酒田港港湾計画（一部変更）平成27年1月

第二十七回山形県地方港湾審議会 平成二十七年一月

「一部変更」の内容③

③ 土地利用計画の変更

「一部変更」に係る港湾計画図

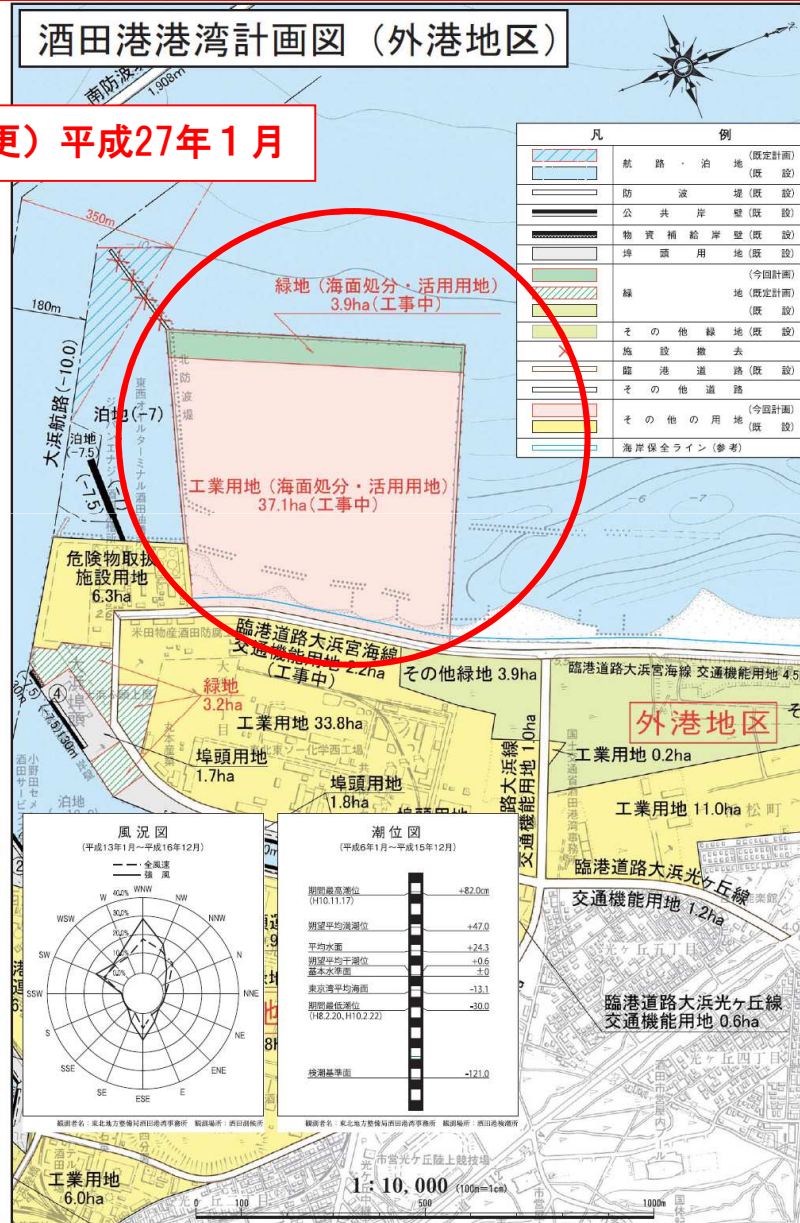
港湾施設の計画変更に伴い、土地利用計画を変更

用途・地区名	埠頭用地	港湾関連用地	交流厚生用地	工業用地	危険物取扱施設用地	交通機能用地	緑地	公共用地	海面処分用地	合計
外港地区	(15.7)	(14.6)		(11.2)		(8.1)	(22.2)	(4.7)	(41.0)	(117.5)
	15.7	14.6		<u>11.2</u>		8.1	<u>53.2</u>	4.7	<u>41.0</u>	148.5

用途・地区名	埠頭用地	港湾関連用地	交流厚生用地	工業用地	危険物取扱施設用地	交通機能用地	緑地	公共用地	海面処分用地	合計
外港地区	(15.7)	(14.6)		(48.3)		(8.1)	(26.1)	(4.7)		(117.5)
	15.7	14.6		<u>48.3</u>		8.1	<u>57.1</u>	4.7	<u> </u>	148.5
